ESCLARECIMENTO 01_CONCORRÊNCIA Nº 01/2024-SEDF_PROCESSO Nº00080-00307985/2023-16

REF.: CONCORRÊNCIA Nº 01/2024-SEDF_PROCESSO Nº00080-00307985/2023-16

OBJETO: reconstrução do Centro de Ensino Fundamental (CEF) 01, localizado na entrequadras 2/4, AE 07– Candangolândia/RA XIX – DF.

ARMAÇÃO INFERIOR DO RADIER DO PAVIMENTO FUNDAÇÕES NV-60 (Eixo X)

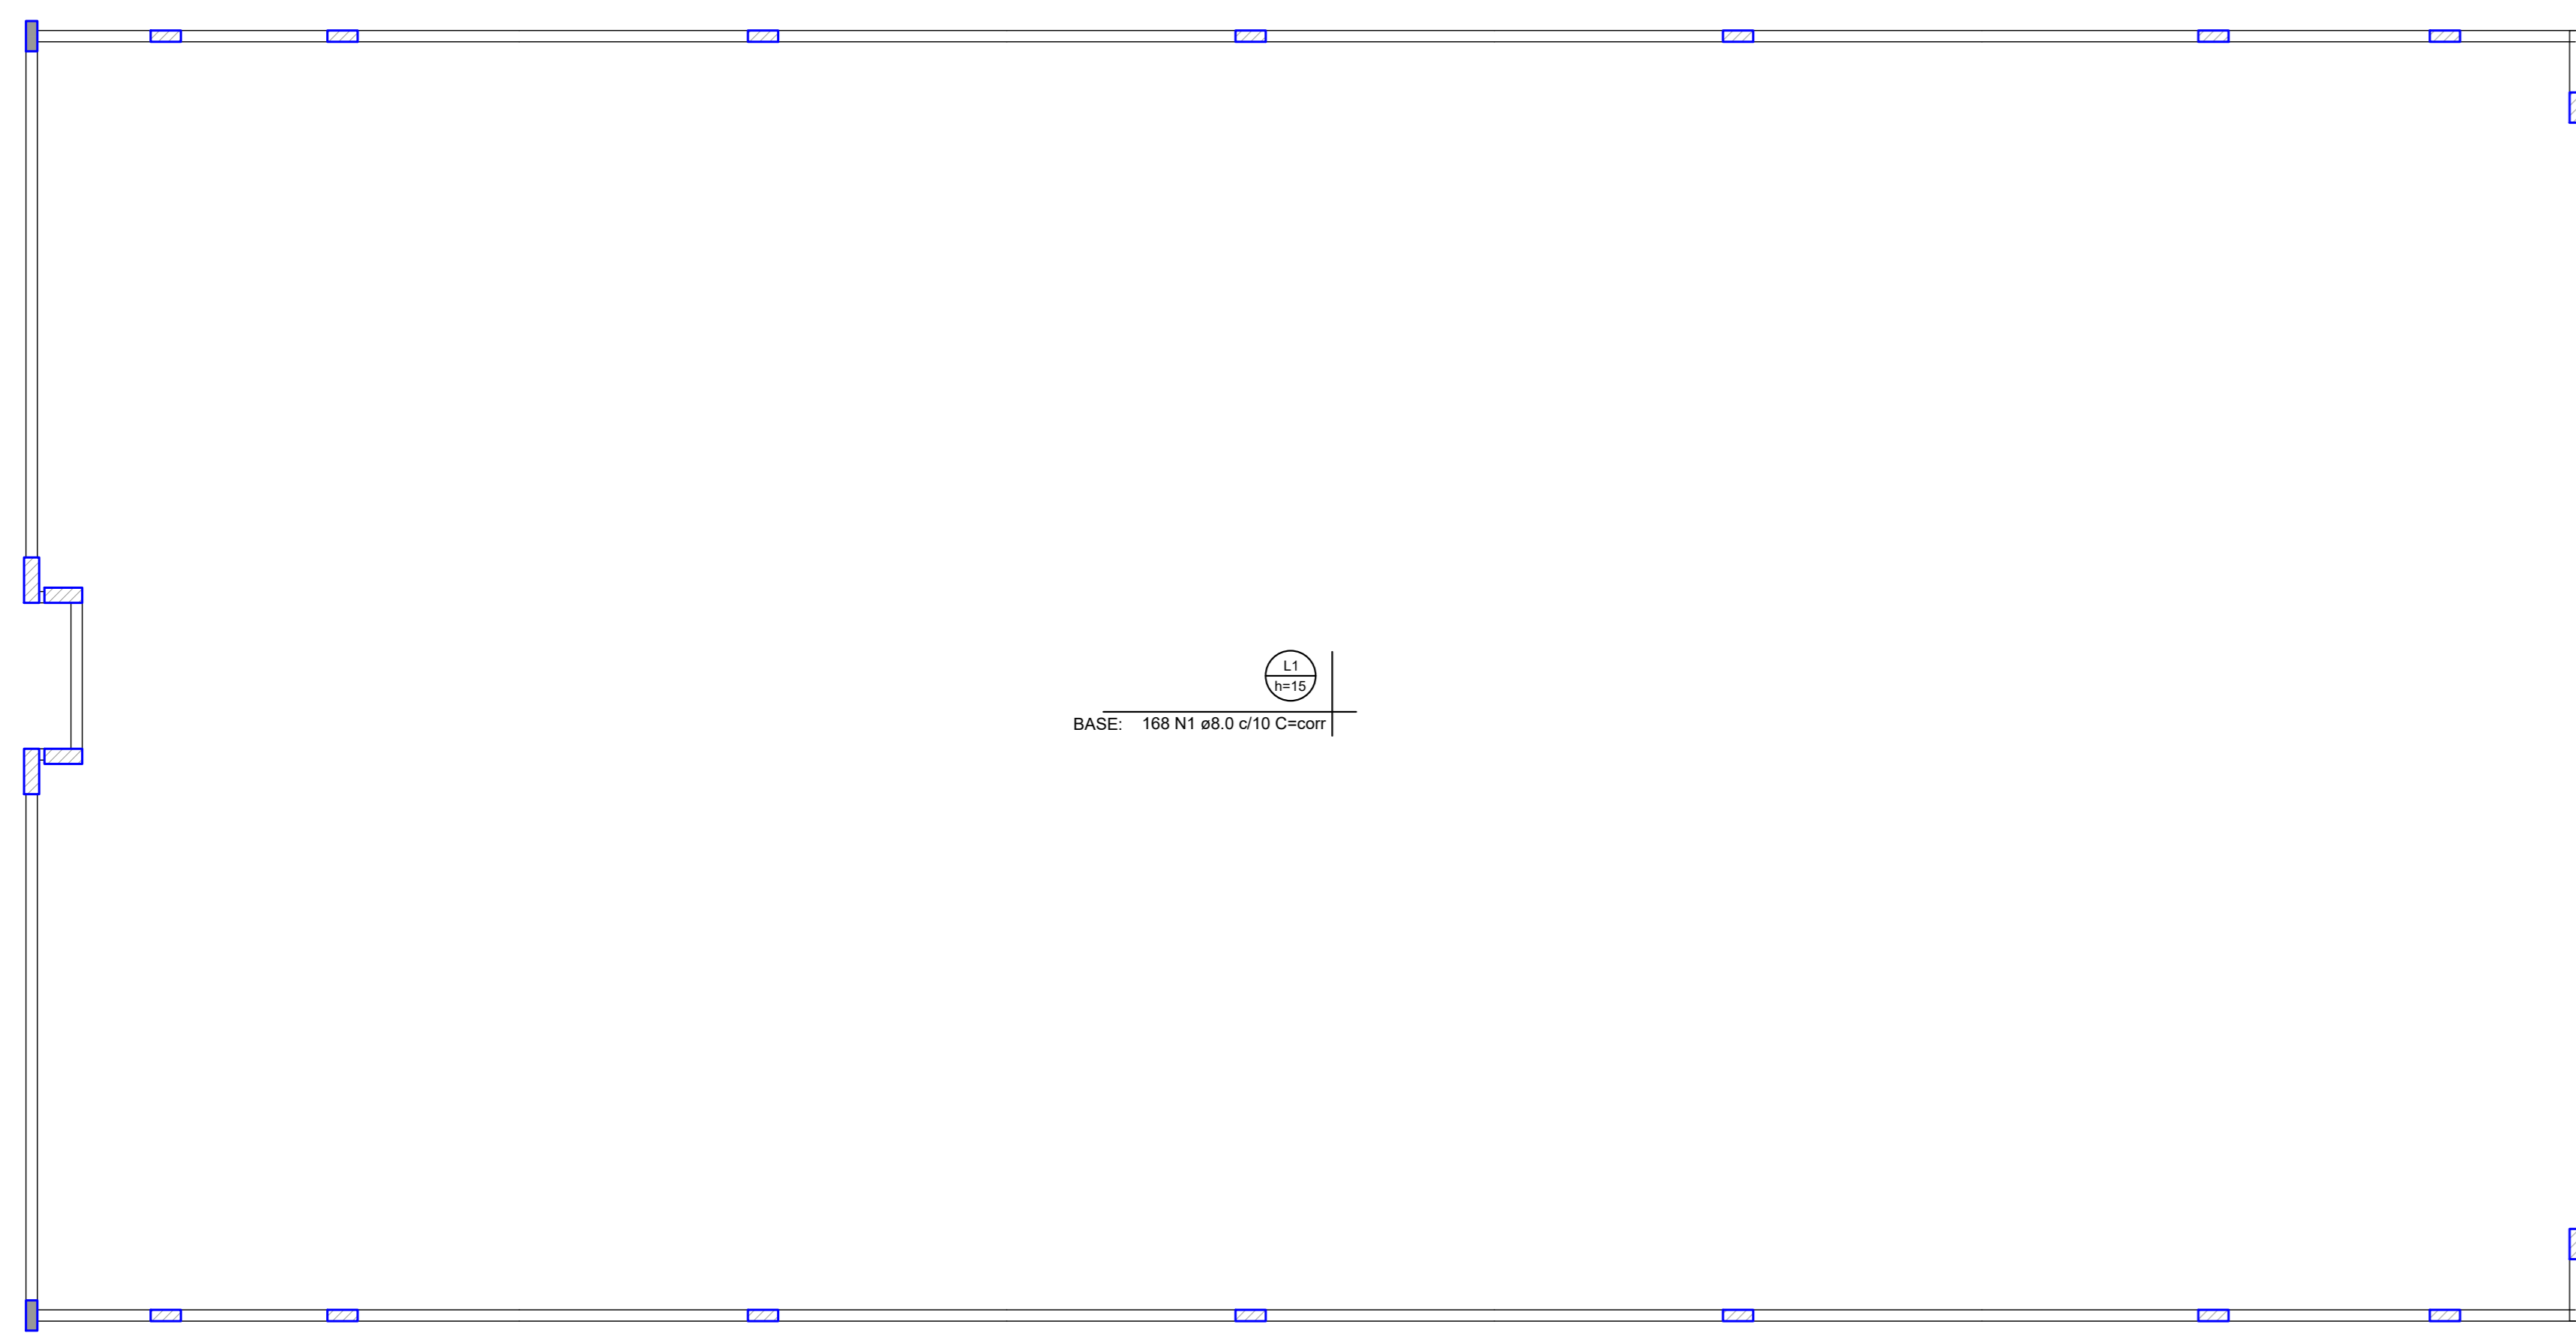
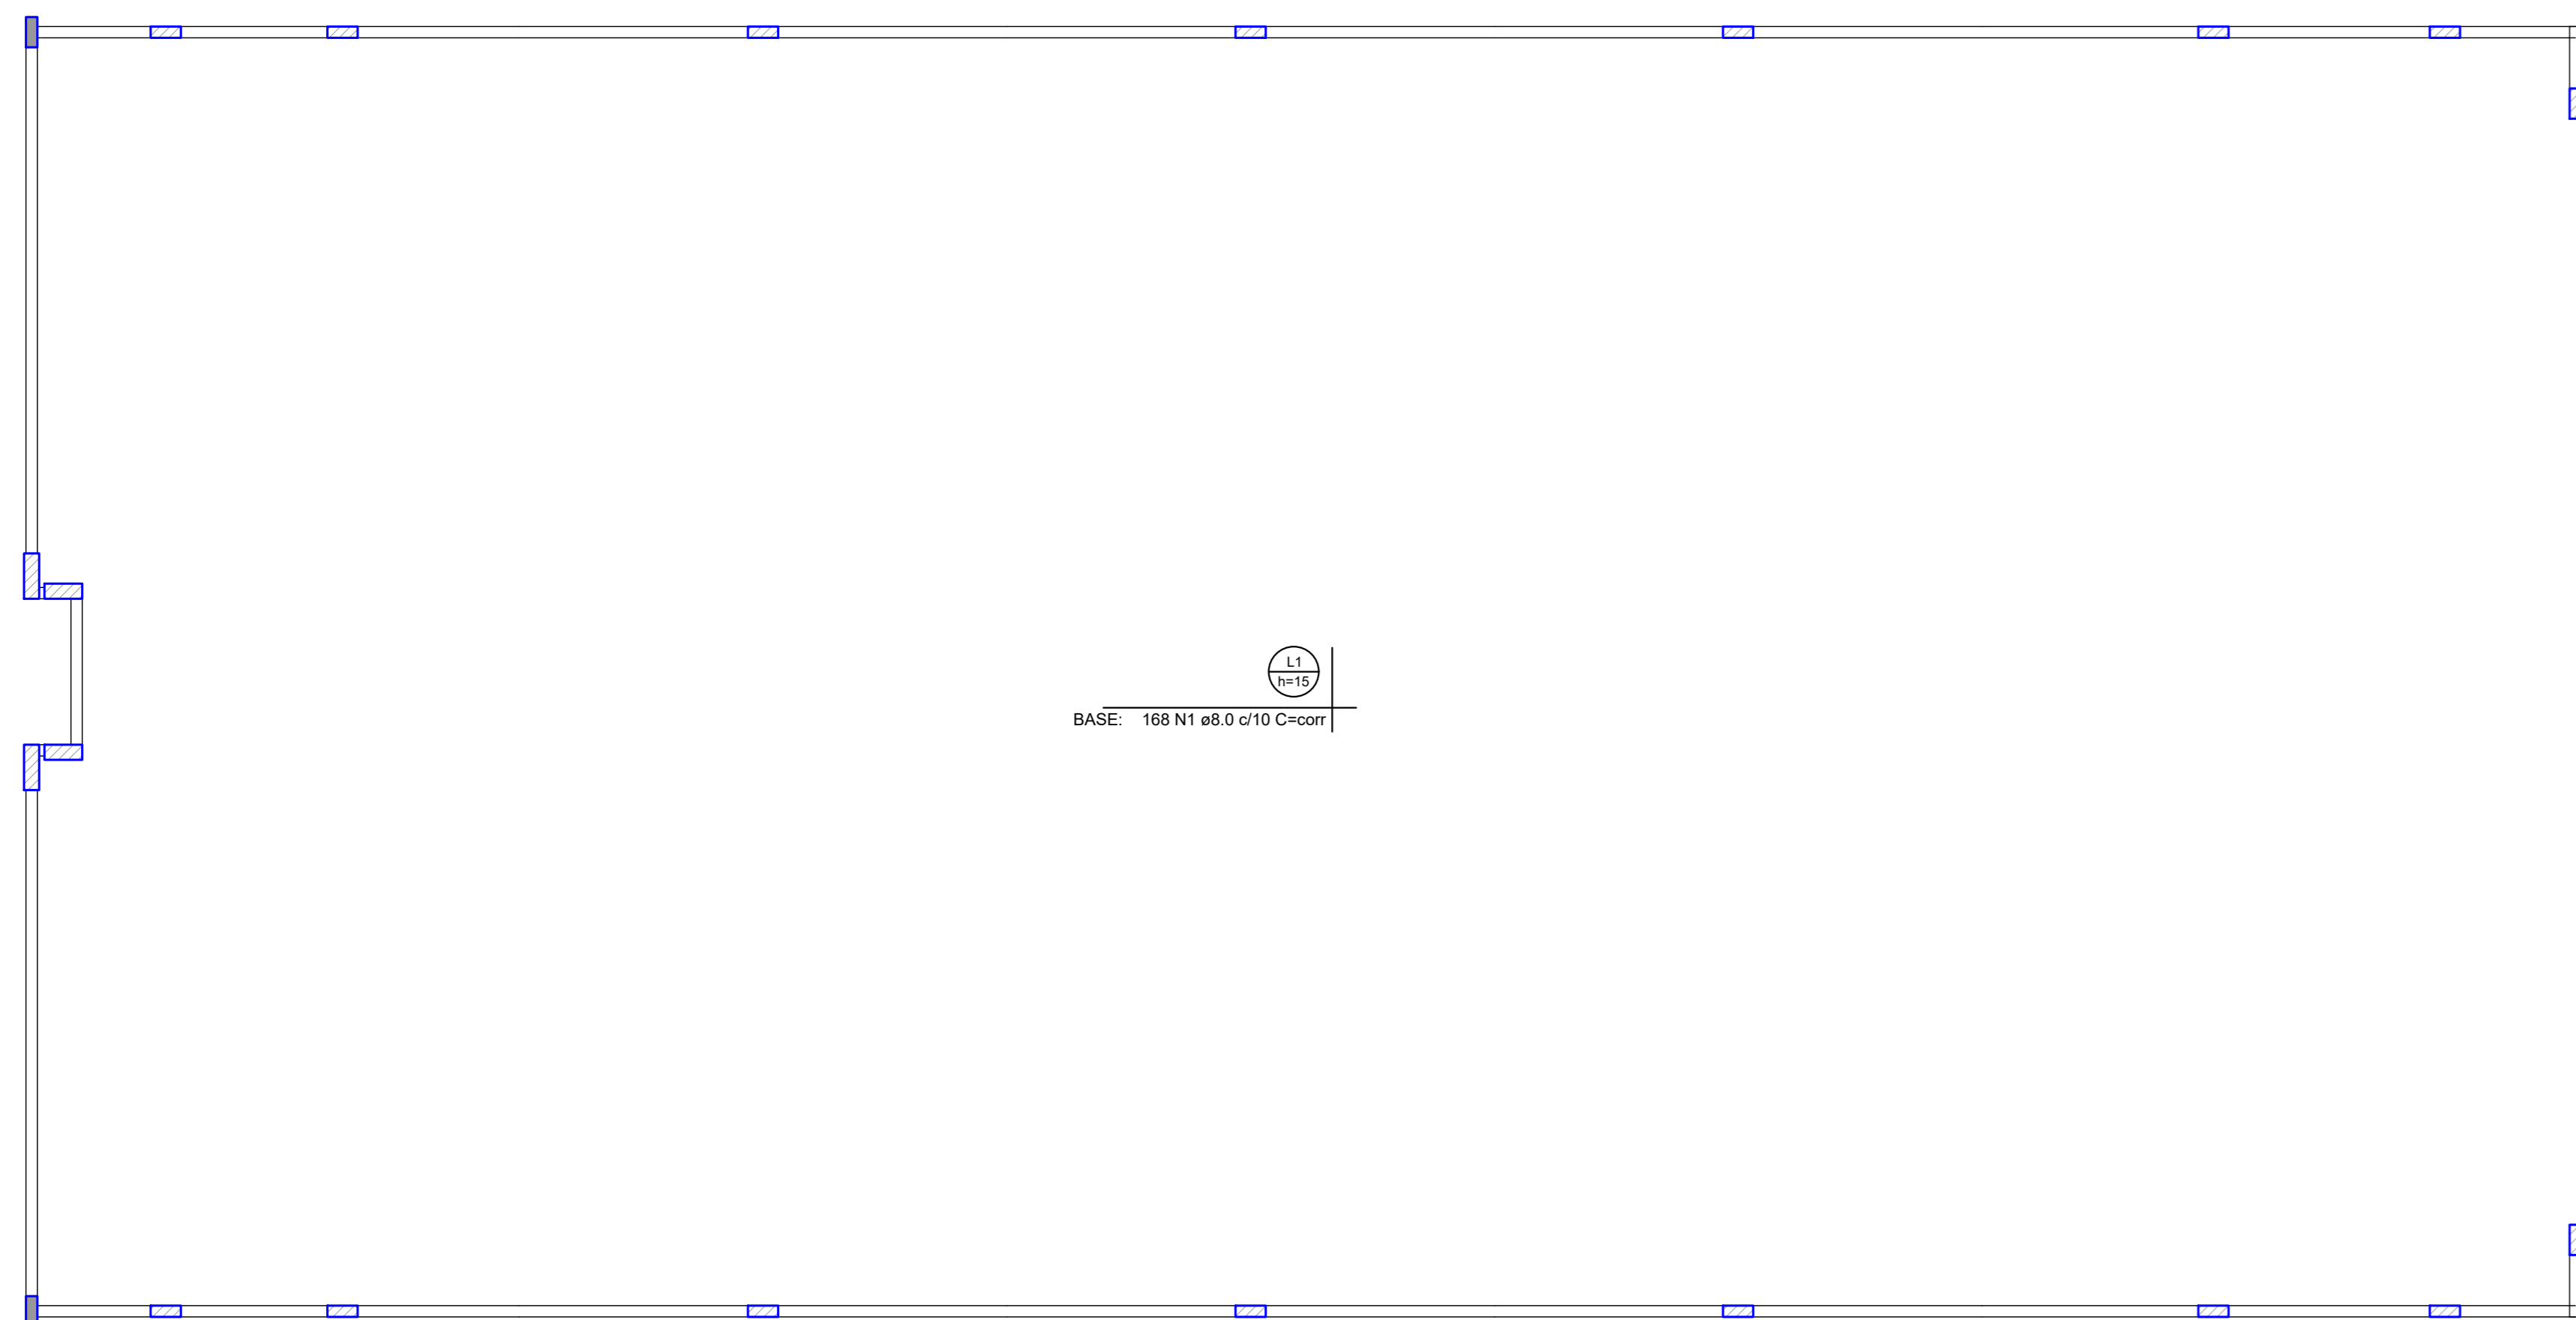
10/A quantidade de aço, concreto e forma do radier da quadra estão diferentes em relação ao projeto e planilha orçamentária, questionamos se o projeto e planilha estão compatibilizados entre si.

Resposta: Despacho ̶ SEE/SIAE/DIREDD (id. 140526977): As pranchas estão anexadas no presente processo Id. 140589127. Serão publicadas juntamente com essa resposta. Ofício nº 0006/2024 SAF (id. 140526927): Projeto e planilha orçamentária estão devidamente compatibilizados, afim de que se ateste. Seguem anexas pranchas correspondentes (nº 80 a nº 91)
